Krycí list ZBV

Lávka vč.cyklostezky Lysá nad Labem - Bezbariérová trasa a cyklotrasa Litol - L

SO 104 Cyklostezka na pravém břehu Labe - náklady uznatelné

Číslo ZBV:

PROTOKOL O VÝPOČTU KUBATURY

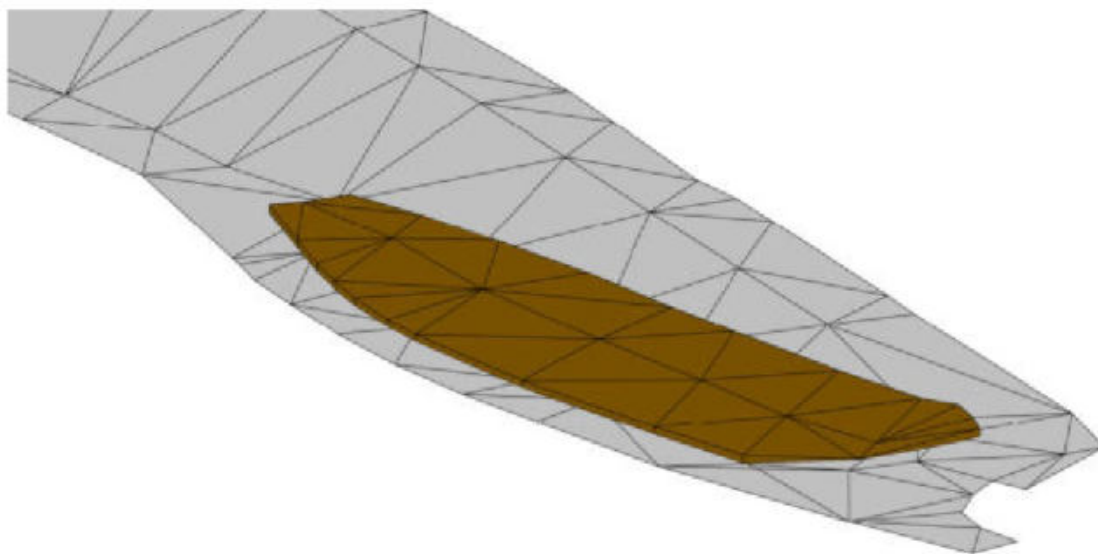
NAVEZENÁ HLÍNA - 267,8m³
